原子炉安全専門審査会第27部会
Cグループ第6回会合議事次第

泊発電所（1，2号炉）

指摘事項について

泊発電所（1，2号炉）
原子炉建屋設置地盤及び
背後斜面の安定性について

第1.1图 地质平面图

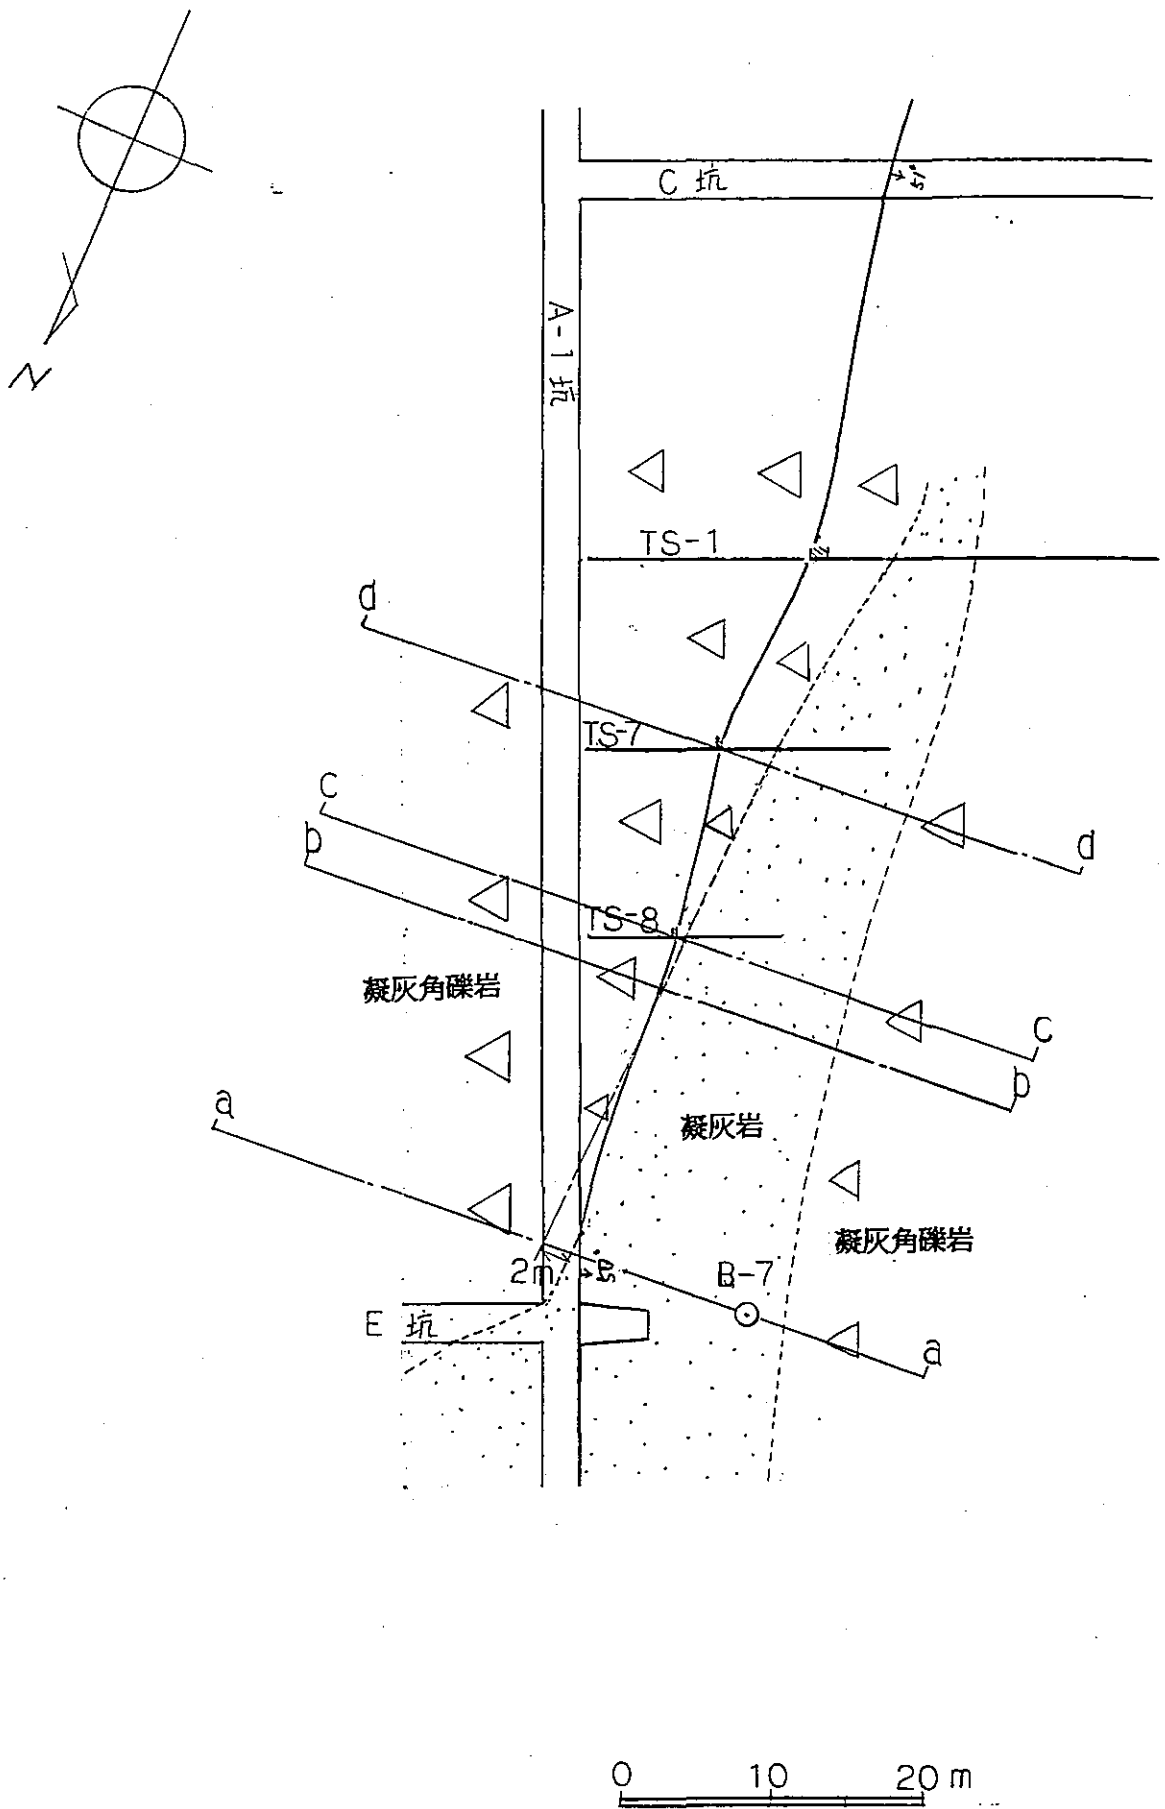
1. F-1断層の転移量について

F-1断層の転位量は、トレンチ調査により約1mであることが確認された。この転移量は、殺丘堆積層と岩盤の不整合面の変位から測定されたものである。しかし、F-1断層周辺には、この不整合面に変形を与えていない派生断層もみられるのでF-1断層の運動は殺丘堆積層の堆積以前からあったとも考えられる。

そこで、F-1断層の真の転位量を求めるために以下の検討を行った。

A-1坑とE坑付近の地層及び断層の分布状況は、第1.1図～第1.2図に示すとおりで、これを要約すると以下のとおりである。

- i) 地層の走向、傾斜は試掘坑調査、ボーリング調査（水平3本、鉛直1本）により把握されており、平均的には $N15^{\circ}E / 60^{\circ}NW$ 程度である。
- ii) 断層の走向、傾斜は、試掘坑調査、ボーリング調査（鉛直1本）により把握されており、平均的には $N50^{\circ}E / 50^{\circ}NW$ 程度である。
- iii) 断層の条線方向は、試掘坑調査により断層の傾斜方向とほぼ同様であることを確認している。

これらの結果より、試掘坑面での条線方向の変位の水平成分は2m程度であると推定されることから断層の転位量は、8m程度であると考えられる。

第 2.1 图 F-2, F-3 断层概念图

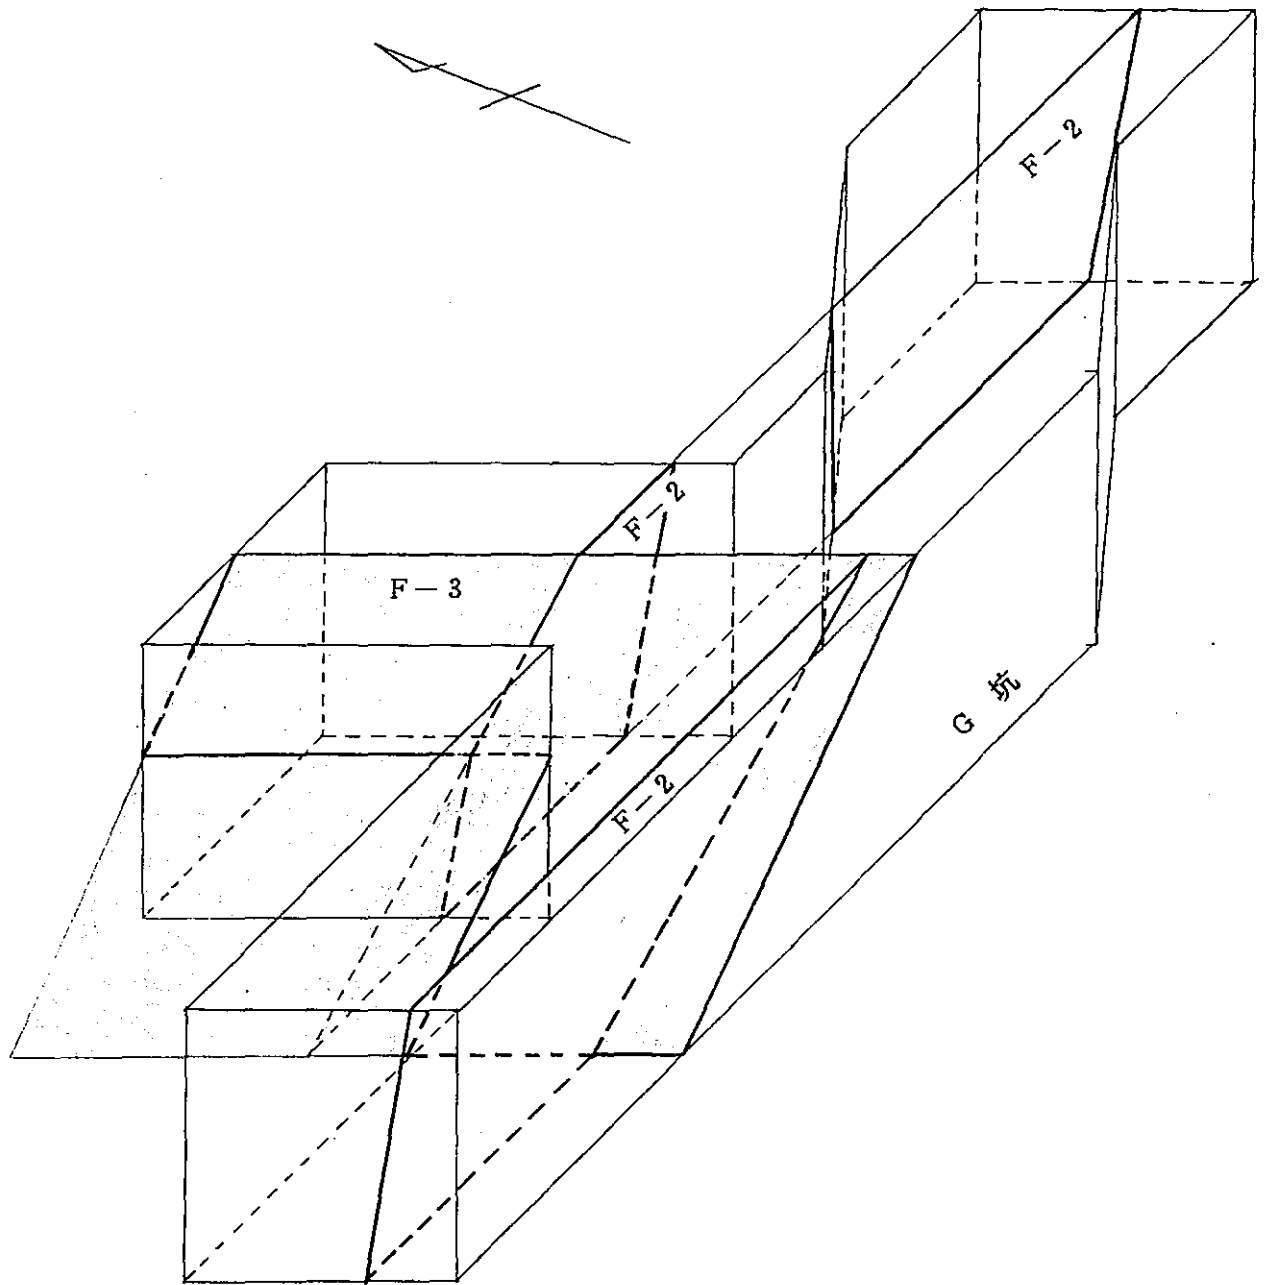
2. F-1断層とF-3断層のセンスの相違について

一方、F-3断層は、第2.1図に示すように1号原子炉建屋40m山側地点の試掘坑(白坑)で確認されたもので、この地点でF-2断層を切っている。F-3断層は、断層及びその糸線の走向、傾斜とF-2断層の水平面上の移動量から正断層であると判断した。

また、断層の破砕規模はF-1断層の方がF-3断層より大きく、F-1断層では青白色の粘土が比較的厚くみられるのに対し、F-3断層ではフィルム状の粘土がみられるにすぎない。

これらの断層のセンスの相違について考察すると以下のとおりである。

敷地のある積丹半島地域は、日本海沿岸や黒松内低地帯の地質構造からみて圧縮応力場にあったと考えられ、F-1断層のように断層の多くは逆断層であると考えられる。

一方、積丹半島地域では、広域的な隆起運動があったと考えられており、F-3断層は、この運動に伴って生じた正断層とも考えられるが、その他、F-3断層沿いに軟質な泥質凝灰岩が存在することから滑動に伴うものとも考えられるし、小規模な断層間のブロック運動によるものとも考えられる。

第4.1回 水平地質断面図

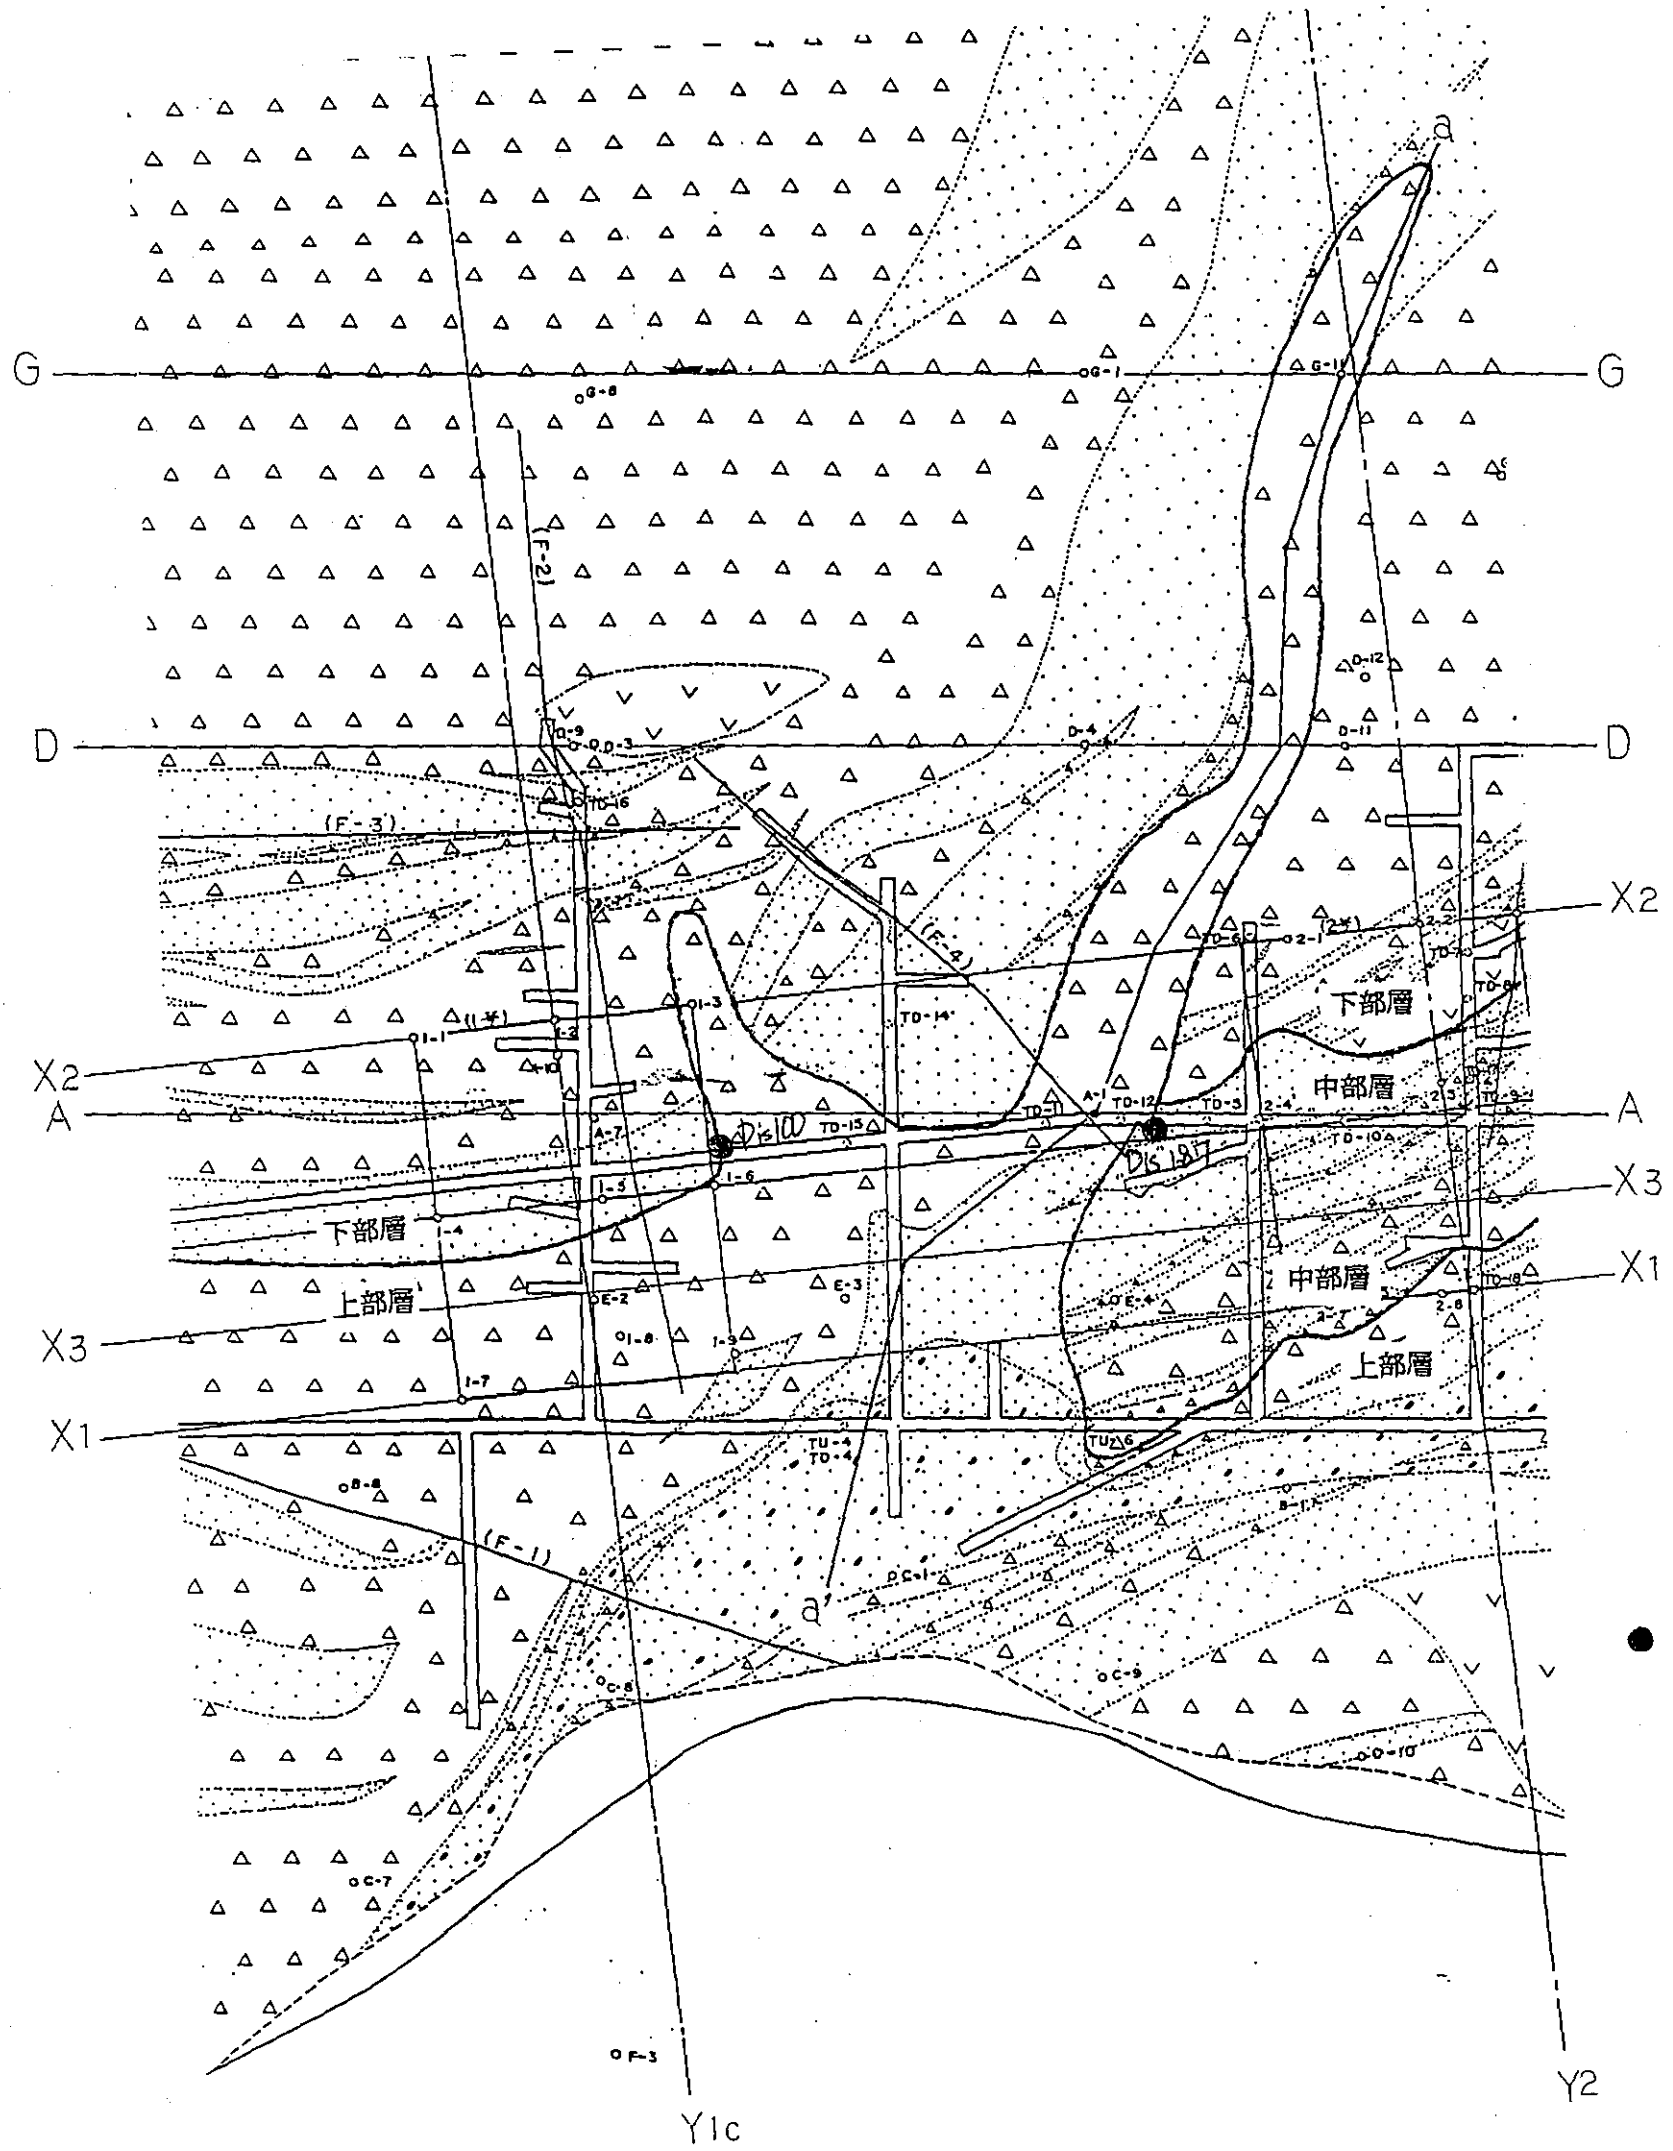
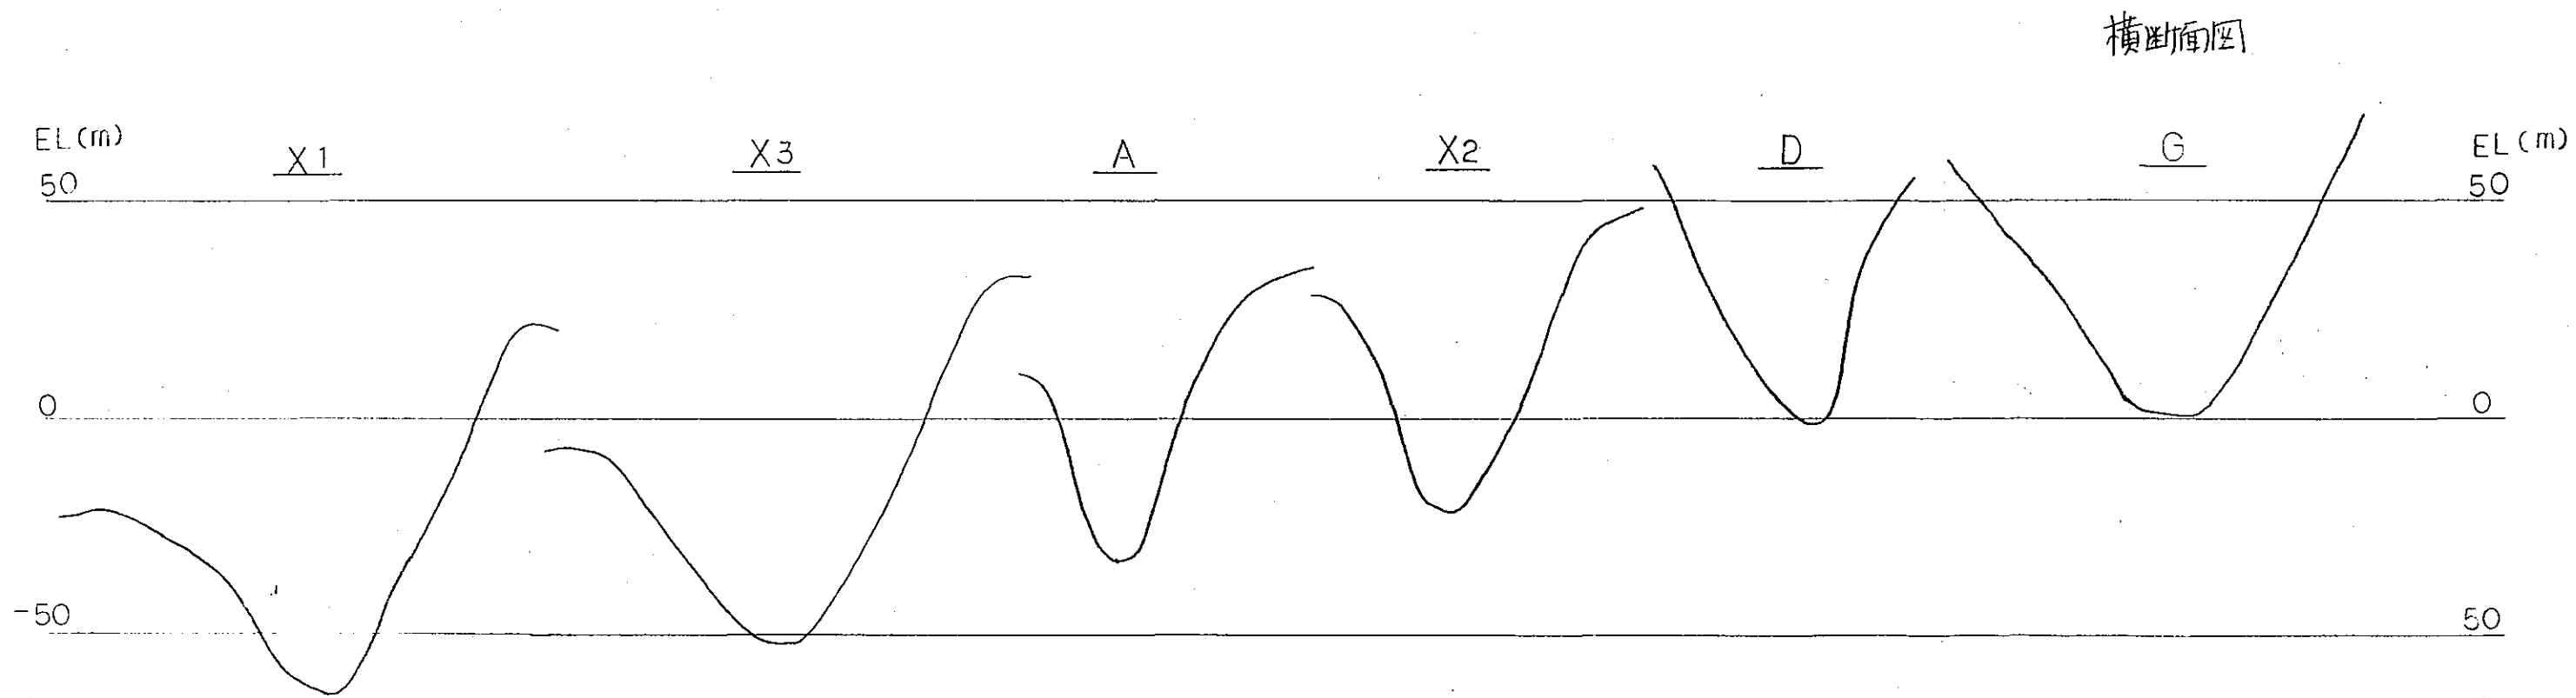
4. 神恵内累層火砕岩層中にみられる谷形状について

神恵内累層火砕岩層中にみられる谷形状は、侵食作用により生じたものと考えられ、また上部層の堆積時には、下位の地層（中、下部層）は、かなり傾斜していたと考えられる。

- 1) 試掘坑調査等によると谷壁を境に上部層の凝灰角礫岩と中、下部層の凝灰岩が接しているが、谷壁は小さな凹凸に富んでいて中、下部層が削剝されたような状況を示していること、中、下部層に発達する節理が谷壁を境に分布する上部層に連続していないこと、上部層と中、下部層の境界は密着しており構造運動による断層等が認められず全体に堅硬であること、上部層の基底の凝灰角礫岩を構成する礫がやや丸味を帯び二次的に堆積したと判断できることなどから谷形状は侵食作用により生じたものと考えられる。

（第4.1図，第4.2図参照）

- 2) 敷地の地質調査によると中、下部層には、地層の大きな乱れは認められないことから、この時期には大きな構造運動は考えられない。

また、上部層堆積初期には、谷形状を示す周辺地域にも比較的規模の大きい乱堆積層（含泥岩礫凝灰岩層）がみられることや、乱堆積層中に中部層の岩塊がみられることか

ら堆積物の崩壊や侵食が生じやすい傾斜面などが発達して
いたと考えられる。

さらに、第4.3図に示す谷の地形形状からみて縦断勾配、
横断勾配とも比較的スムーズな傾斜を示している。

これらのことを考慮すると、上部層の堆積時には、中、下部層は、
かなり傾斜したと判断される。
